*Oggetto:* **[ID: 8721] Comune di Marta (VT), Comune di Tuscania (VT)**

“Progetto di un impianto agrivoltaico, della potenza di 38 MW e delle relative opere di connessione alla RTN, da realizzarsi nei comuni di Marta (VT) e Tuscania (VT)”.

**Procedura di Valutazione di Impatto Ambientale ai sensi dell'art.23 del D.Lgs 152/2006.**

**RICHIESTA INTEGRAZIONI DOCUMENTALI del MINISTERO DELLA CULTURA**

Fig. 1 sovrapposizione del progetto complessivo delle opere di connessione su ortofoto – elaborato “SIA” e sulla Tav. B del PTPR Lazio

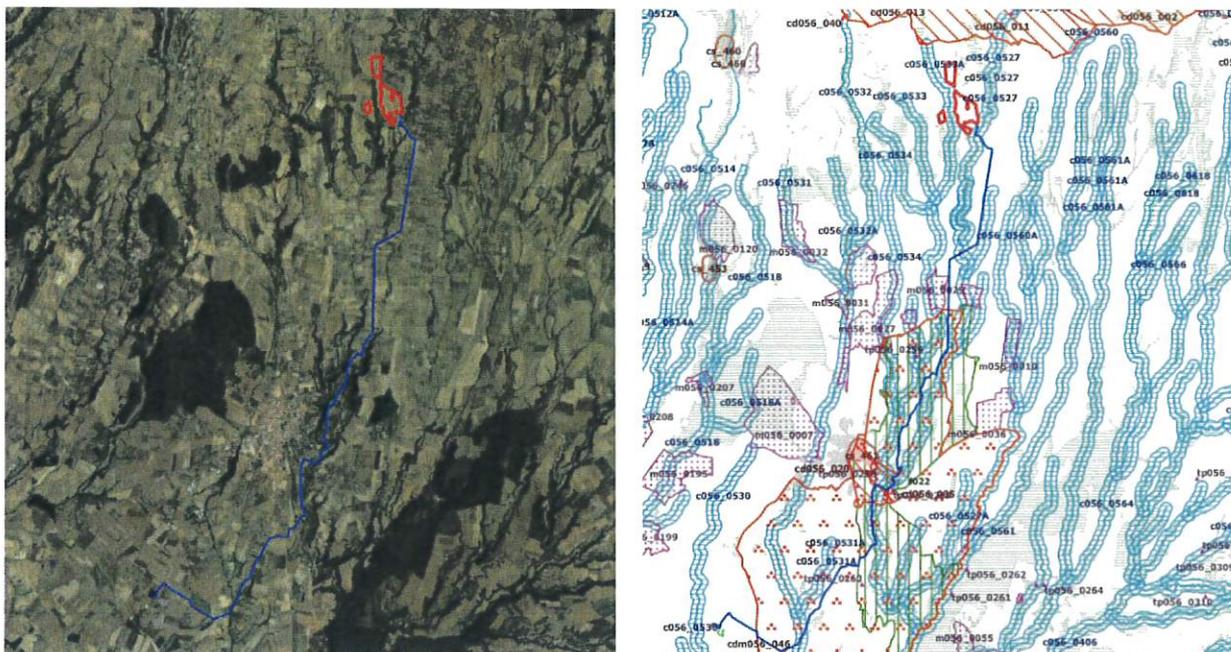
Tanto premesso, al fine di indirizzare concretamente il necessario miglioramento progettuale richiesto, si segnala che le principali CRITICITÀ riscontrate a seguito dell’analisi della documentazione presentata, considerando in particolare la natura dei territori presi in esame, caratterizzati per la gran parte da una vocazione di tipo agricolo e dalla conformazione collinare delle aree, si riferiscono all’inserimento paesaggistico nel contesto in considerazione dell’intervisibilità a lungo raggio dell’intervento, alla presenza di altre numerose iniziative energetiche in fase di realizzazione/autorizzazione presenti nell’ambito, alle interferenze dirette del cavidotto con i beni paesaggistici, e alla prossimità delle aree di progetto con beni sottoposti a tutela.

In relazione al CONTESTO CULTURALE E PAESAGGISTICO DI RIFERIMENTO, la Soprintendenza ha evidenziato che il sito di progetto, presenta un’estensione complessiva di circa **60 ettari** e rientra nei Fogli 12,13 e 17, nel Comune di Marta e che la connessione avverrà, tramite cavidotto interrato, alla stazione Terna di Tuscania. Le aree interessate, caratterizzate da un’orografia ad andamento collinare, insistono su un territorio destinato alla coltivazione agricola. Secondo la tav. A del PTPR vigente, le aree di impianto ricadono all’interno del **“Paesaggio agrario di Valore”**. A riscontro delle **documentazioni volontarie presentate**, la Soprintendenza, ha rilevato che la documentazione prodotta non è sufficiente a fornire gli elementi necessari per consentire una corretta valutazione dell’intervento in relazione agli impatti paesaggistici; che la documentazione fotografica presente – giudicata comunque non adeguata - non è stata elaborata considerando la presenza delle percorrenze varie; che non risulta, inoltre, un idoneo studio volto alla valutazione dell’impatto paesaggistico. Si evidenzia, altresì,

Considerata, pertanto, l'assenza di documentazione di approfondimento delle porzioni dell'impianto poste a ridosso delle aree tutela paesaggisticamente, si ritiene insufficiente il contenuto dello studio di Impatto ambientale, soprattutto con riferimento alla rappresentazione grafica di dettaglio delle aree di confine tra impianto e beni tutelati e al dettaglio delle interferenze del tracciato del cavidotto.

1. **Approfondimento progettuale**, con planimetrie di dettaglio in scala adeguata:
  - a) delle zone poste al perimetro dell'impianto al fine di verificare distanze o eventuali sovrapposizioni delle opere previste, con aree sottoposte a tutela paesaggistica, in particolare le fasce di rispetto dei corsi d'acqua o aree boscate, anche in considerazione di quanto chiesto a riguardo dal MASE COMPNIEC al punto 3.4 della citata richiesta d'integrazione;

- b) del tracciato del cavidotto, specie in relazione alla porzione ricadente all'interno dell'area tutelata con decreto, distinguendo i tratti localizzati in corrispondenza o di fianco della viabilità esistente e quelli che attraversano campi e sterrati, o corsi d'acqua, se presenti.
